臺北市都市計畫委員會第 658 次委員會議紀錄

案名：「修訂『變更臺北市信義區福德段二小段319地號等11筆土地（廣慈博愛院及福德平宅）機關用地、道路用地為社會福利設施用地、公園用地、商業區及道路用地主要計畫』開發強度規定案」暨「修訂『擬定臺北市信義區福德段二小段319地號等11筆土地社會福利設施用地、公園用地、商業區及道路用地細部計畫』土地使用分區管制規定案」

臺北市都市計畫委員會公民或團體所提意見綜理表

圖一

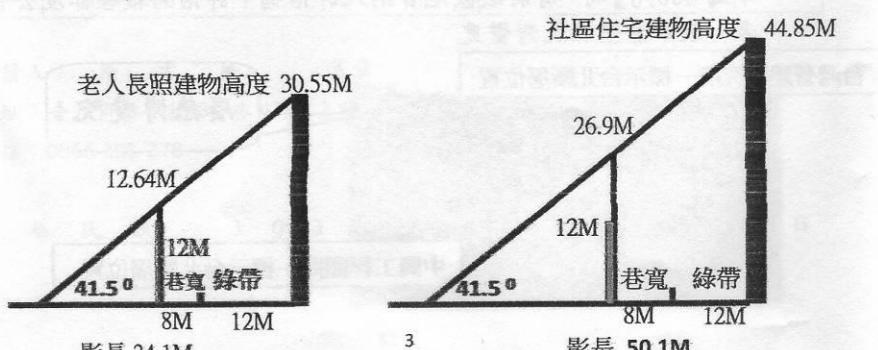
4. 日照計算 以中央氣象局提供的資料，冬至中天仰角 41.50 時，角度最大，林口街 80 巷住戶受日照最多時來做檢討：以廣慈園區伯德 BOT 的規劃設計為例（當時社福用地容積率訂為 210%）

(1) 老人長照建物高度為 30.55M，對面的林口街 80 巷公寓，冬至中天受日照最多時被陰影籠罩的高度為 12.64 公尺，公寓完全被陰影籠罩（如圖一）。

(2) 社區住宅建物高度為 44.85M，對面的林口街 80 巷公寓，冬至中天受日照最多時被陰影籠罩的高度為 26.9 公尺，公寓完全被陰影籠罩（如圖二）。

最終社福用地容積率調高為 400% 時，將來建築物必定會高於 30.55M 或 44.85M 約 2 倍，屆時林口街 80 巷公寓非但冬季處於黑暗中，連春秋兩季亦將不見天日。

| 市府回應意見 | <ol style="list-style-type: none"> 反對社福用地容積率由210%提高至400%及交通影響部分，同編號1回復內容。 考量居民日照權及對於開放空間需求，本案規劃於臨接林口街80巷退縮22公尺帶狀式開放空間，臨大道路及福德街84巷各 |

| | 退縮15公尺帶狀式開放空間。後續將於社會福利設施用地規劃設計時，留設公共開放空間及退縮（預估約可提供1.7公頃法定空地），並供住戶及基地及周邊居民共同使用。 | | |

方案一

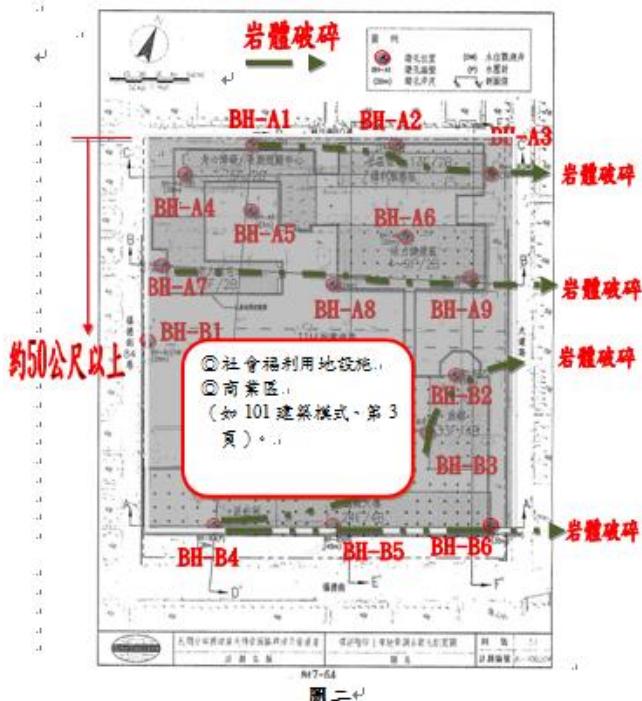
(一) 基地內因不當開發而導致環境負效果，這種負效果常具不可逆性，即使可以復原，也常需付出極大的代價，所以建築物要避開斷層破碎帶及斷層擾動帶（如圖二），建議將本案以荷包蛋型式設置，則四周公園綠帶能與社區（大仁里、中坡里、松榮里、大道里）里民共用原則，此為雙贏局面之參考規劃。（如圖一）

(二) 根據 2010 年柏德公司提送環境影響說明書內附錄七，由鑽孔柱狀圖得知園區內多是岩體破碎帶及斷層擾動帶造成建物基礎支撐不穩，甚至可能影響建築物安全，所以園區內建築物之安全考量，應該避開斷層破碎帶及斷層擾動帶，距離林口街 80 巷至少約 50 公尺以上，以維園區社福住民之安全。

| | 3.依經濟部中央地質調查所103年3月28日函復本局：經查本所現階段於臺北市信義區內尚未發現活動斷層。後續將依地質法規定針對地質敏感區域進行調查及評估安全無虞，再進行開發建築。 | | |

圖4 捷運局委託中興工程顧問調查報告(1998)

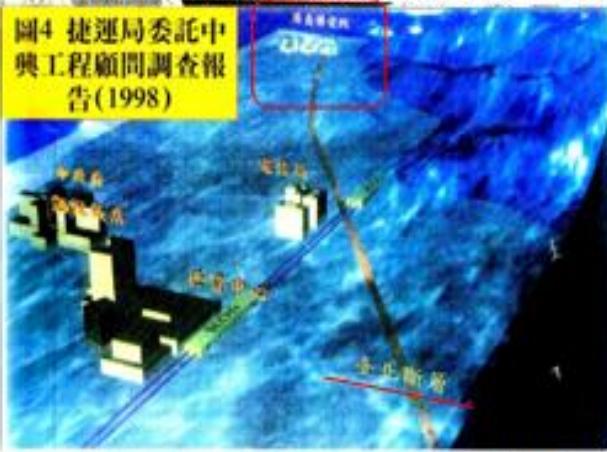
(一) 若又無法避開斷層破碎帶及斷層擾動帶時(如圖二)，建議將結合四獸山景觀規劃為「台北都會生態公園」。↓

(二) 如果又看到廣慈博愛院與台北斷層地形環境關係圖，相信你(妳)會支持廣慈博愛院區規劃為「台北都會生態公園」。↓

圖一

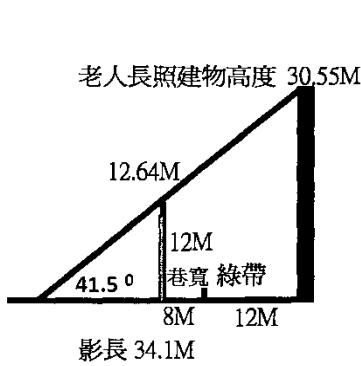
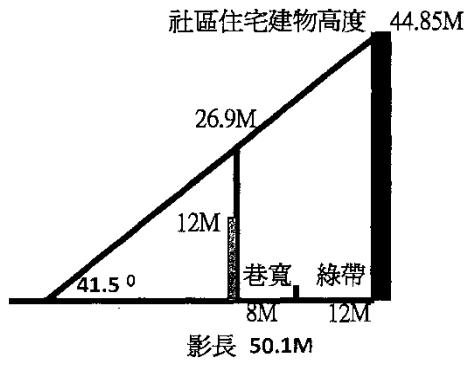
- (1) 老人長照建物高度為 30.55M，對面的林口街 80 巷公寓，冬至中天受日照最多時被陰影籠罩的高度為 12.64 公尺，公寓完全被陰影籠罩。(如圖一)
- (2) 社區住宅建物高度為 44.85M 對面的林口街 80 巷公寓，冬至中天受日照最多時被陰影籠罩的高度為 26.9 公尺，公寓完全被陰影籠罩。(如圖二)。
- 5.現在社福用地容積率調高為 400%，將來建築物必定會高於 30.55M 或 44.85M，林口街 80 巷公寓非但冬季處於黑暗中，連春秋兩季亦將不見天日。因此建請在北基地鄰林口街八十巷側規劃綠帶，寬度必須足夠維持法律保障的日光權。
- 6.若是罔顧居民權益，不理會居民意見，豈不是一開始就埋下一顆強迫居民抗爭的種子，這樣顛頽的政策，市民無法接受，一定會抗爭到底。若是在都市計畫書內，就預先保障居民權益規劃綠帶，將來開發才不會遭到居民強烈的抗爭。

市府回應 1. 有關日照權疑慮部分，同編號 2 回復內容。

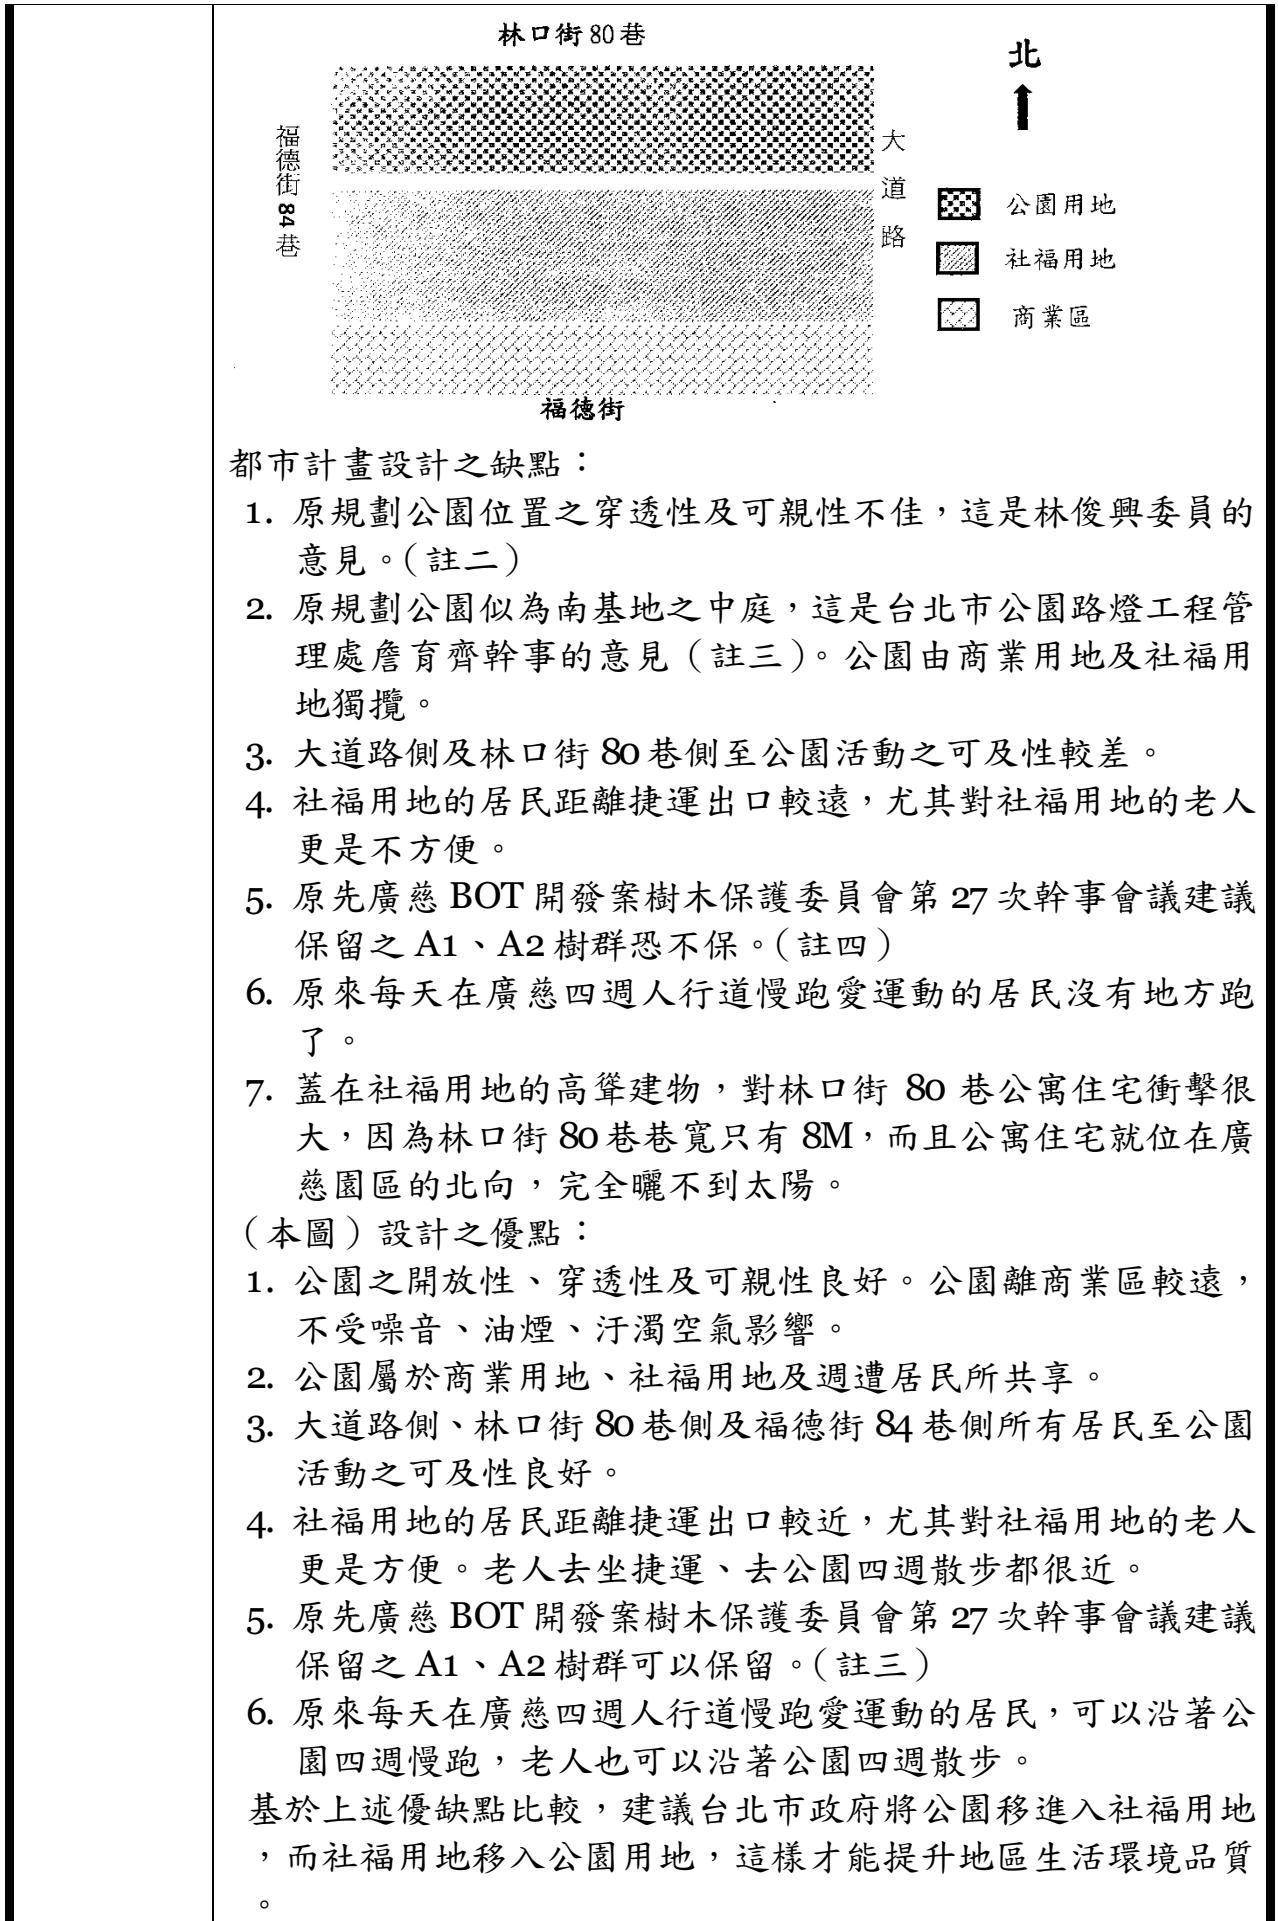
| 陳情理由 | <p>一、反對台北市政府將社福用地容積率從 210 %調高為 400 %。</p> <p>理由：</p> <ol style="list-style-type: none"> 原先廣慈 BOT 開發案時，林口街 80 巷居民因社區住宅（高 44.85 公尺）及老人長照住宅（高 30.55 公尺）規劃蓋在我們住宅區的正對面，嚴重影響住宅區日照，附近居民組織自救會抗議。 我們住在廣慈這裡已 37 年了，廣慈周邊從民國 95 年至今，因 BOT 委託開發延宕，周邊公共設施服務水準沒有一絲一毫改變，台北市政府對廣慈周邊的評估竟 180 度大改變，由民國 95 年的「周邊公共設施服務水準不佳」，變成現況為「道路服務水準、停車需求、公共設施可負荷」，以此理由將社福用地容積率從 210% 調高為 400%，居民大家都傻眼。（註一） 在周邊公共設施服務水準不勝負荷的情況下，驟然將社福用地容積率從 210% 暴增為 400 %，增加的人潮、車輛影響周邊交通環境，不但無法提高本區的生活品質，反而會陷害廣慈周邊居民掉入痛苦的深淵。 台北市政府對廣慈周邊的評估，是什麼時候評估的？採用的是什麼評估方法？評估的報告應該公告出來，這種 180 度大改變、自我矛盾的評估到底憑藉的是什麼？210 % 調高為 400 %！差很大！台北市政府漠視都市計畫之願景，嚴重破壞都市均衡發展與居民生活環境，罔顧居民權益，這簡直是埋下一顆強迫居民抗爭的種子，這樣顛頽的政策，市民無法接受，一定會抗爭到底。 <p>二、建議台北市政府將公園用地、商業區、社福用地重新規畫，新設 11 公尺計畫道路往北移，如下圖。</p> | | |

| 建議辦法 | 1. 反對台北市政府將社福用地容積率從 210 % 調高為 400 %。 2. 建議台北市政府將公園用地、商業區、社福用地重新規畫，新設 11 公尺計畫道路往北移。（基於上述優缺點比較，建議台北市政府將公園移進入社福用地，而社福用地移入公園用地，這樣才能提升地區生活環境品質） | | |

| 市府回應意見 | 1.有關調整分區規劃部分，同編號1回復內容。 2.反對社福用地容積率由210%回復至400%及交通影響部分，同編號1回復內容。 3.有關日照權疑慮部分，同編號2回復內容。 | | |

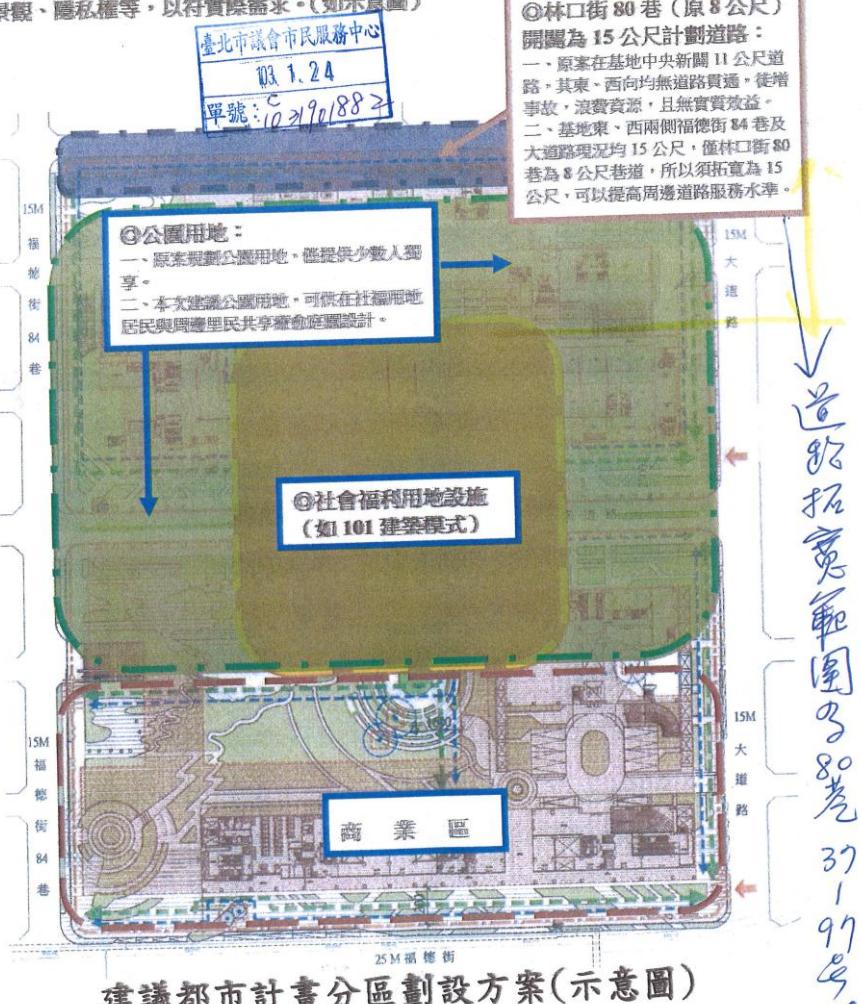
林口街居民自救會
一、建議在都市計畫分區劃設時，應考量在地居民良好之健康居住環境如舒適、日照、景觀、隱私權等，以符實際需求。（如示意圖）

二、以特案補償周圍現有居民，將來舊房子更新時，容積率比照社福設施 400% 辦理，
政府不用多花一毛錢，鼓勵周邊里民舊房子做都市更新與社福設施為鄰。

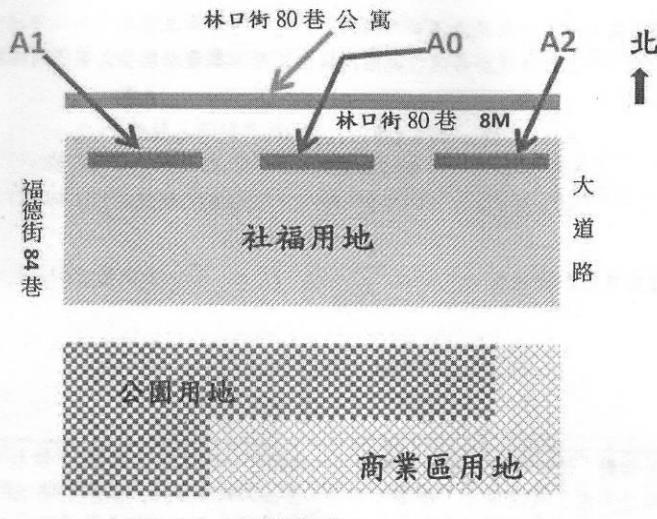
林口街 80 巷公寓住宅就位在廣慈園區的北向，有日照權的問題，竟然和基地的相隔距離最小，這就好比林口街 80 巷居民喊癢，好癢！好癢！都發局卻沒有搔著癢處。日照權問題若未獲重視，我們會抗爭到底。
